### 台灣自來水股份有限公司 函

主旨：修正「本公司用戶表位設置原則」「參考圖例1-1：總表及獨立表設置位置」圖1之5之註記，並自即日生效，請查照。

參考圖例1-1：總表及獨立表設置位置

台灣自來水股份有限公司用戶表位設置原則參考圖例1-1：總表及獨立表設置位置修正規定對照表

1-5 建築物有私設人行道路，且兩旁有空地者，表位退縮至私設人行道路後之空地，惟考量日後外線之維護，應經申請人之同意。

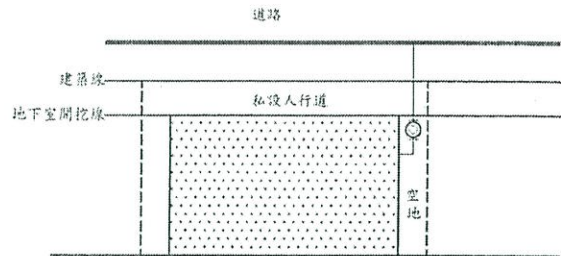
- 一、本次修正係於旨揭原則「參考圖例1-1：總表及獨立表設置位置」圖1之5之註記增列「惟考量日後外線之維護，應經申請人之同意」字樣。
- 二、檢送修正後「本公司用戶表位設置原則」、「同意書範本」及「修正對照表」各1份。

修正後規定	現行規定	說明
<p>圖例 1-1</p> <p>1之5：建築物有私設人行道路，且兩旁有空地者，表位退縮至私設人行道後之空地，<u>惟考量日後外線之維護，應經申請人之同意。</u></p>  <p>1之5 建築物有私設人行道路，且兩旁有空地者，表位退縮至私設人行道後之空地，惟考量日後外線之維護，應經申請人之同意。</p>	<p>圖例 1-1</p> <p>1之5：建築物有私設人行道路，且兩旁有空地者，表位退縮至私設人行道後之空地。</p>  <p>1之5 建築物有私設人行道路，且兩旁有空地者，表位退縮至私設人行道後之空地。</p>	<p>依本公司營業章程第16條：「用戶用水設備發生漏水時，其外線部分由本公司負擔費用代為修理，惟於施工必要範圍內，必須挖掘用戶地面或拆損其構造物時，除漏水係可歸責於本公司之事由外，僅由本公司回復至原有使用功能。」，考量總表位設置於退縮地，日後外線漏水修理時路面修復之疑慮，因章程原已約定外線修復責任，經用戶簽定之章程亦已具同意之效力，爰於圖例1之5之註記「建築物有私設人行道，且兩旁有空地者，表位退縮至私設人行道後之空地」後面增列「惟考量日後外線之維護，應經申請人之同意」字樣，可於圖審時告知申請人，日後須同意由本公司進行維修及路面僅回復至原有使用功能。</p>
